RENAULT92109 Boulogne Billancourt
téléphone Paris (1) 603 13 13 +adresse télégraph. renofer Paris
tél. Paris 20094 Boulogne 26088
reg. du commerce Paris 55 b 8620
n° d'entreprise 261 92012 9001Note Technique
Technical Note
Technische Note
Teknisk MeddelelseNota Técnica
Nota Tecnica
Teknisk Note
Technische Mededeling**N.T. 649**JUIN 1974
EDITION FRANCAISE

RENAULT 12 TR	R.1177
RENAULT 15 TL TA	R.1300
RENAULT 15 TS TA	R.1302
RENAULT 16 TS TA	R.1154
RENAULT 17 TL TA	R.1312
	R.1322

CARBURATEUR WEBER 32 DIR 39 - 27 et 29

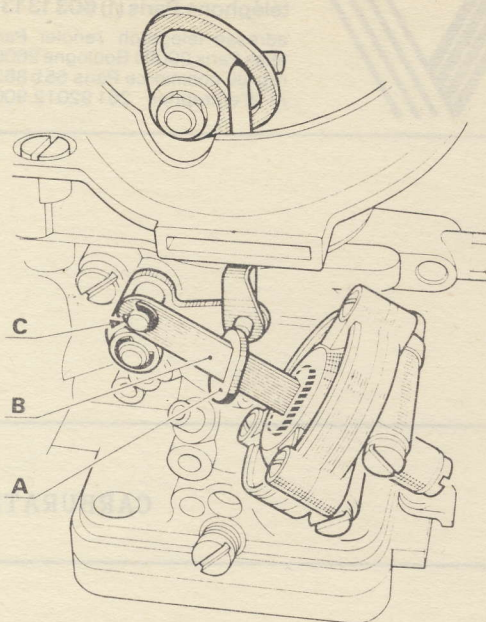
Depuis son application en série (avril 1973), le nouveau boîtier équipé de la grande membrane comporte un cache-poussière en tôle (repère A) qui peut coulisser le long de la tige solidaire du diaphragme (repère B)

Sous les vibrations, ce cache-poussière peut se coincer sur la tige au droit du tirant des volets (voir position sur dessin), et par contact, empêcher ainsi l'ouverture complète de ces volets.

Il se produit un excès de richesse du mélange et le moteur cale lorsqu'il reçoit une charge (enclenchement 1-2-A ou R)

A compter de MAI 1974, suppression du cache-poussière tôle.

Sur plainte du client, ou lors d'un passage du véhicule en atelier, supprimer le cache-poussière.

- déposer le clip n° 77 01 002 861 (repère C) et dégager la tige (repère B)
- enlever le cache-poussière (repère A)
- remettre la tige en place et reposer le clip n° 77 01 002 861 (repère C)
